Dato: 2023-03-17

DS2 – Sandbrogaten til Eidsvågtunnelen

Planforslag med teknisk forprosjekt – justeringer etter offentlig ettersyn

Figur 4 Plankart 2 fra off. høring til venstre, plankart til 2. g. bh. til høyre

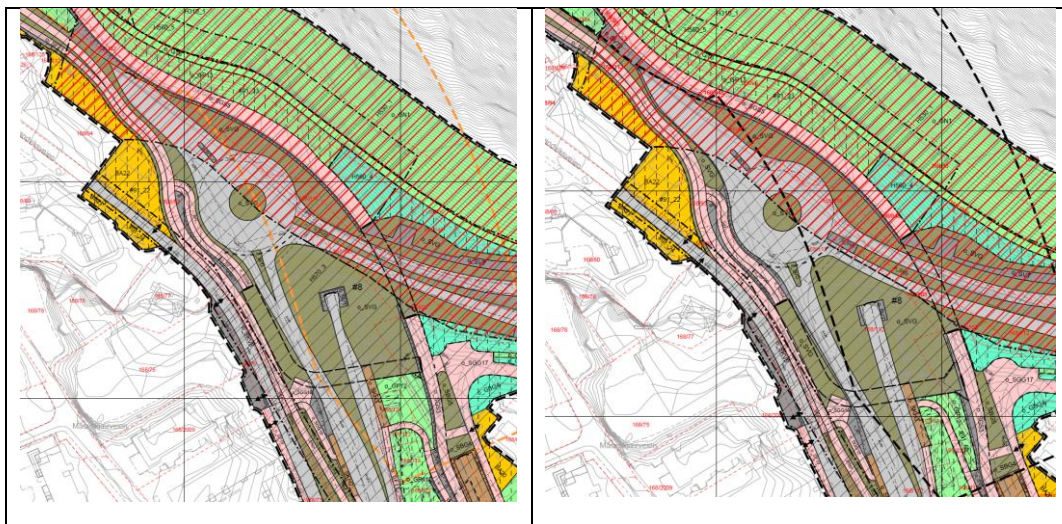
- Veggeometri for Gjensidigekrysset og sykkelvei med fortau langs Sandviksveien er justert.
- o_SKV4 og o_SF12 langs Gjensidigegården avsluttes ved fotgjengerovergangen sør for krysset. Fotgjengerovergangen er justert. o_SKV4 endres til privat vei.
- H320_1 flomfare ved Gjensidigegården utgår.
- Bussholdeplassen langs Sandviksveien sør for Gjensidigekrysset har endret formål fra leskur/plattformtak o_SP til kollektivholdeplass o_SKH9. Arealet er redusert til den delen av fortauet der bussen stopper. Plassering er justert som følge av justert veggeometri. Fortau o_SF44 og o_SF45 er lagt til vest for Sandviksveien, ved kollektivholdeplassen o_SKH9.

Figur 6 Plankart 3 fra off. høring til venstre, plankart til 2. g. bh. til høyre

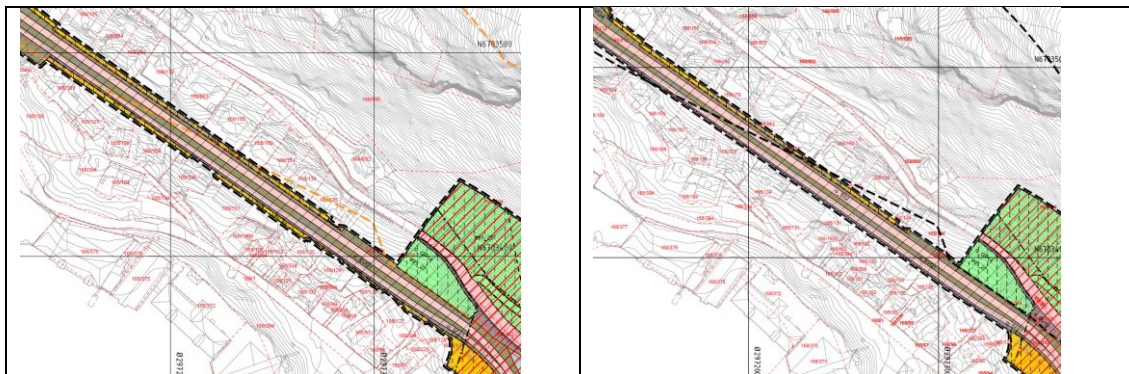
- På sørsiden av Åsaneveien, langs hovedsykkelruten, er plangrensen flyttet til innenfor eksisterende vei, det reguleres ikke utenfor eiendomsgrense. Flere midlertidige bygge- og anleggsområder utgår som følge av denne justeringen.
- Rabatten o_SV1 mellom sykkelanlegget SS2 og fortauet o_SF21 er justert.

Figur 7 Plankart 3 fra off. høring til venstre, plankart til 2. g. bh. til høyre

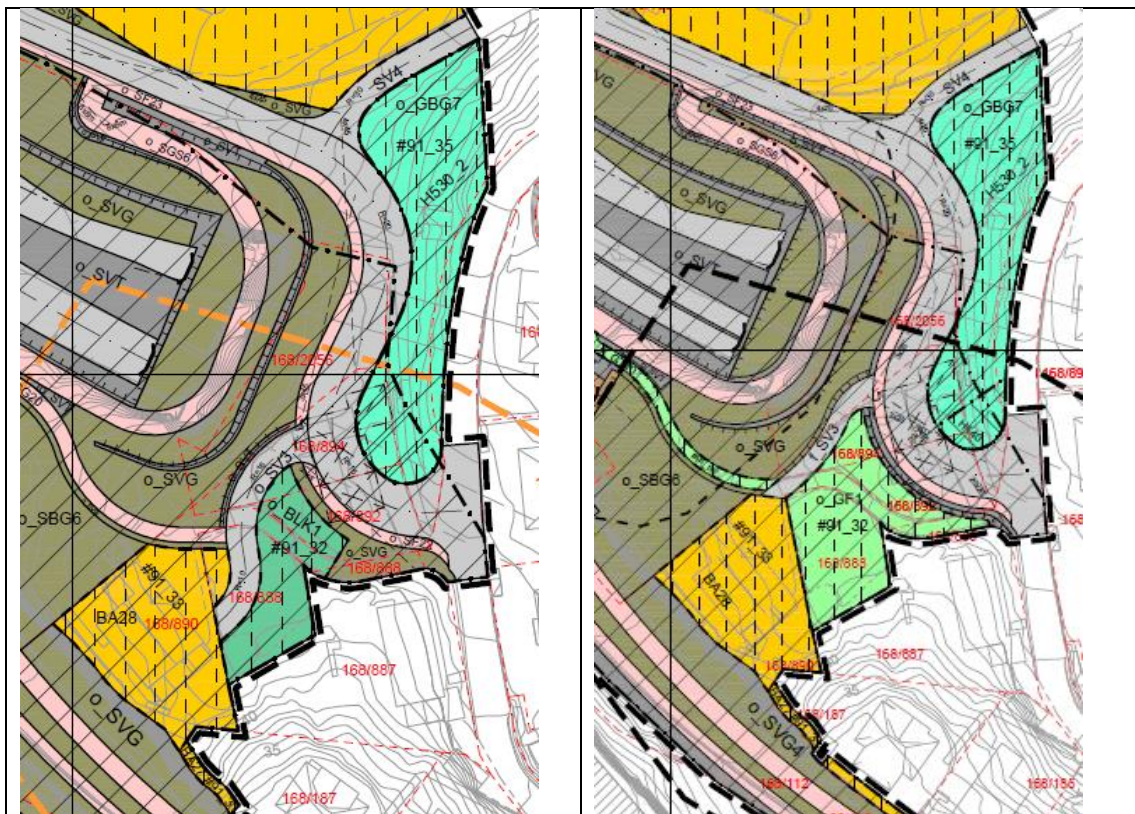
- Plassering av adkomsten o_SV3 fra Sandviksleitet til gnr/bnr 168/890, er endret. Vegen endres til felles privat veg, f_SV3.
- f_SV3 er en avkjørsel og fortauet langs Sandviksleitet reguleres gjennom avkjørsel. O_SF22 innlemmes i o_SF23 og utgår.
- Snarveien o_SGG20 er justert som følge av endret adkomstveg (f_SV3), samt endret formål til turvei o_GT10.
- o_SGS6 og tilhørende murer over tunnelportal er justert som følge av endret adkomstveg (f_SV3).
- Lekeplassen o_BLK1 er endret til friområde o_GF1. Leke-/friarealet utvides som følge av endret adkomstveg (f_SV3).

Figur 8 Plankart 3 fra off. høring til venstre, plankart til 2. g. bh. til høyre

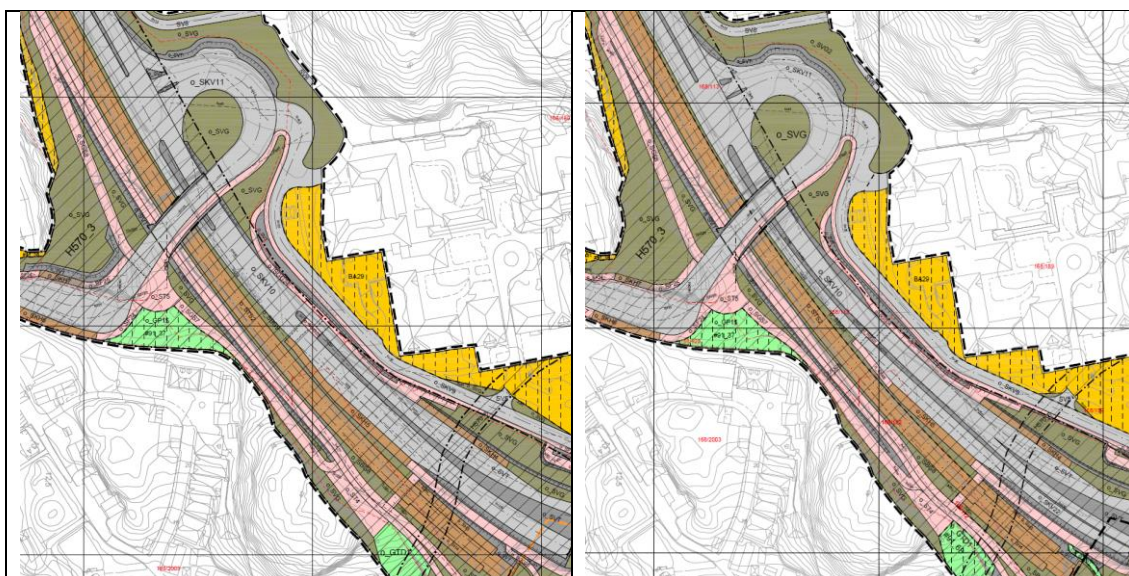
- Det er lagt til et nytt bestemmelsesområde #9 (Nyhavnsveien-krysset ved Sandvikens sykehus) som har mål om å nedskalere trafikkarealet for å få bedre forhold for gående og syklende og oppnå et helhetlig gatepreg. For å ivareta målsetningen tillates justeringer i løsningene for vegene o_SKV9, o_SKV10 og o_SKV11 samt SV8 med tilgrensende gangareal og sideareal.

- Veggeometrien for Åsaneveien er justert og delt, o_SKV22 er lagt til.
- Utstrekning av areal regulert til kollektivholdeplass o_SKH5 for sørgående trafikk, er redusert, og fortau o_SF46 er lagt til.

- Det er lagt på forgjengerkryssing over Sandviksleitet. Annen veggrunn grønt mellom Sandviksleitet og Nyhavnsveien har fått feltnavet o_SVG2, for bestemmelse om plassering av trapp.

- Den nordligste trafikkøya i krysset Åsaneveien x Nyhavnsveien er redusert.
- Gangveien mellom Sandviksleitet og nytt gangfelt over Åsaneveien/ nordgående busslomme, o_SGG24, er justert.

- Gang- sykkelvegene o_SGS7 og o_SGS8 (nedramping til Nyhavnsveien) er justerte.

Figur 9 Plankart 3 fra off. høring til venstre, plankart til 2. g. bh. til høyre

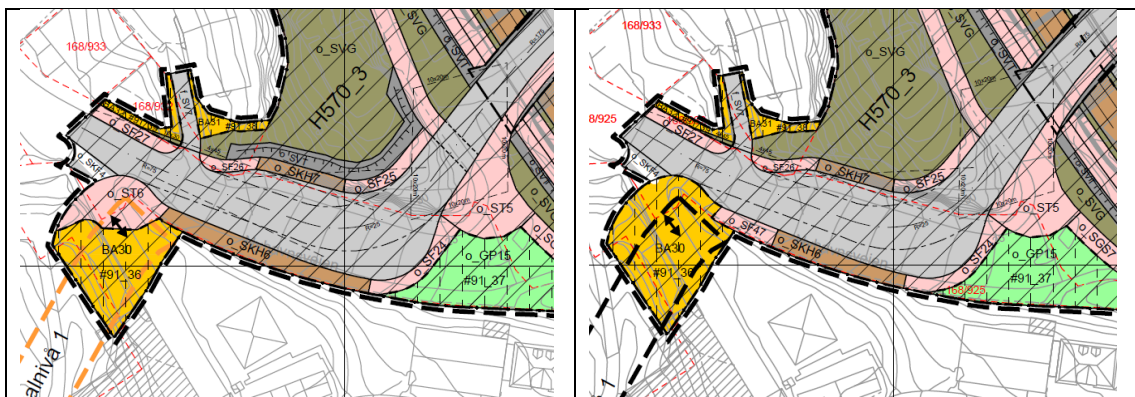
- Areal til kollektivholdeplassen o_SKH6 er redusert. Fortau o_SF47 er lagt til.
- Torget o_ST6 er fjernet og arealet inkludert i BA-område. Torget tilfører tilstøtende reguleringsplan.
- Gang- sykkelvegen o_SGS8 (nedramping fra HSR på nordsiden av Nyhavnsveien) er justert.
- Mur på nordsiden av Nyhavnsveien er erstattet med skjæring.
- Gangfelt ved torget o_ST5 er fjernet.

Figur 10 Plankart 4 fra off. høring til venstre, plankart til 2. g. bh. til høyre

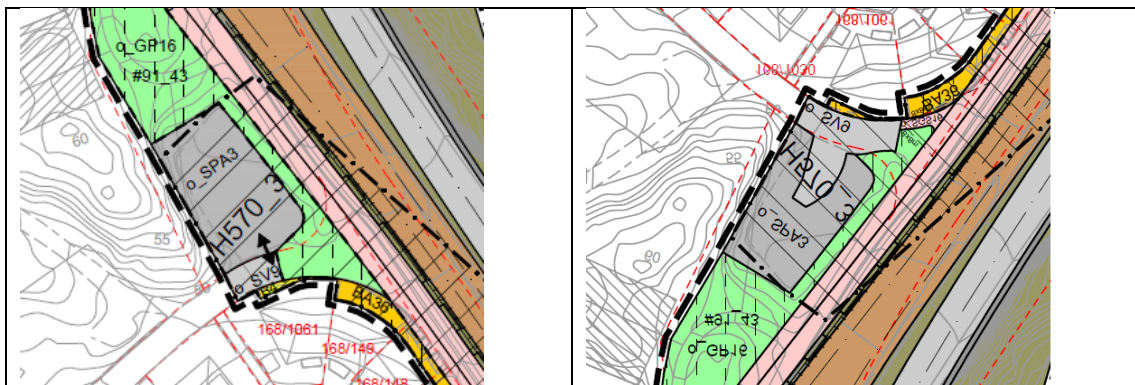
- Det er regulert snuhammer i Jægerbakken på parkeringsplassen o_SPA3 og parken o_GP16.
- Boligformål B4 er endret til BA og blir bare regulert i anleggsperioden.
- Gangareal o_SGS16 mellom Jægerbakken og HSR er lagt til.

Figur 11 Plankart 4 fra off. høring til venstre, plankart til 2. g. bh. til høyre

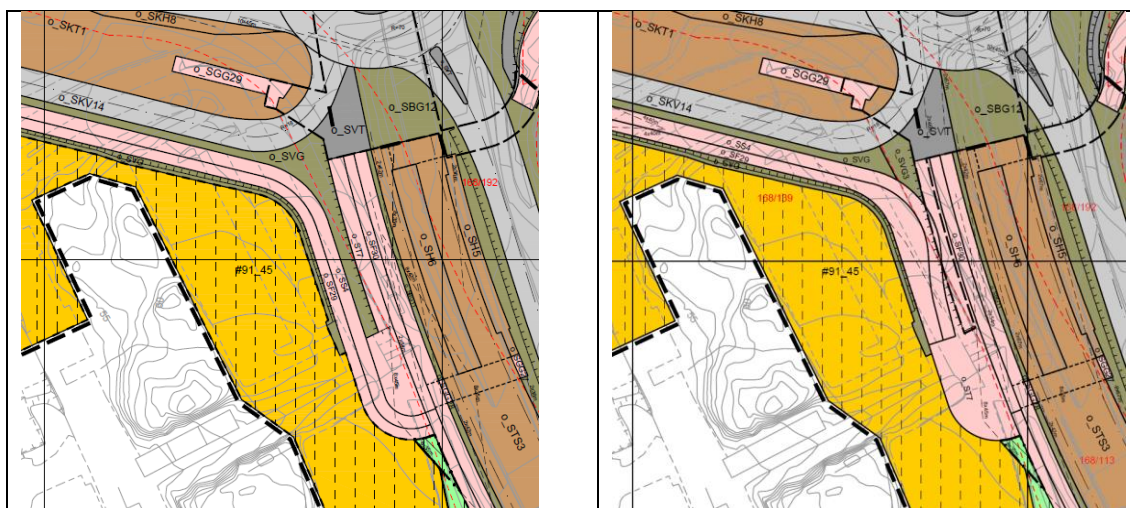
- Torget o_ST7 er utvidet og inkluderer del av, o_SS4 og o_SF29.
- Gang- og sykkelforbindelsen mellom hovedsykkelrute og Helleveien, o_SS4 og o_SF29, har fått ny utforming grunnet ivaretagelse av siktkrav. Som følge av dette utvides o_SF29 i svingen.

Figur 12 Plankart 4 fra off. høring til venstre, plankart til 2. g. bh. til høyre

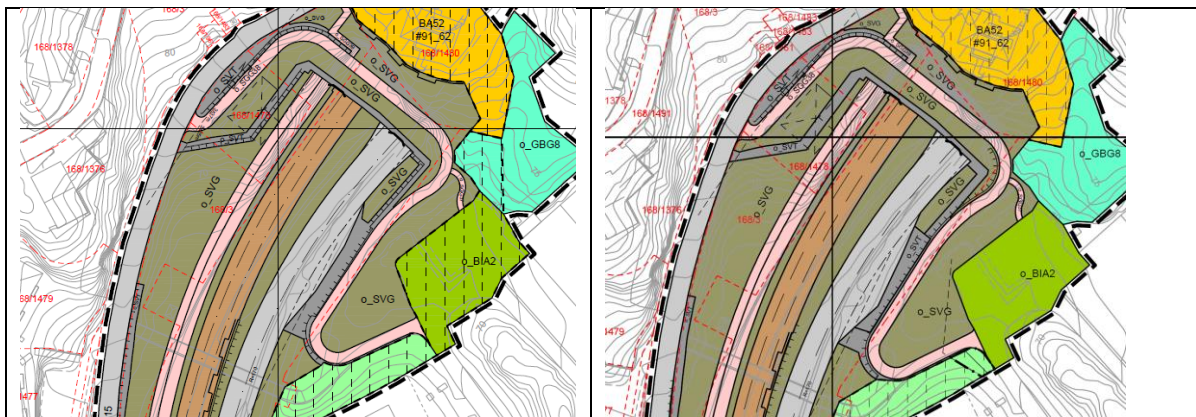
- Avkjørsel i sørenden av Søndre Øyjorden, F_SV12, blir offentlig snuhammer. Formålet utgår og blir en del av o_SV15.
- Område o_SVT, like nord for rundkjøringen, er nummerert til o_SVT1 for å presisere plassering av likeretter.
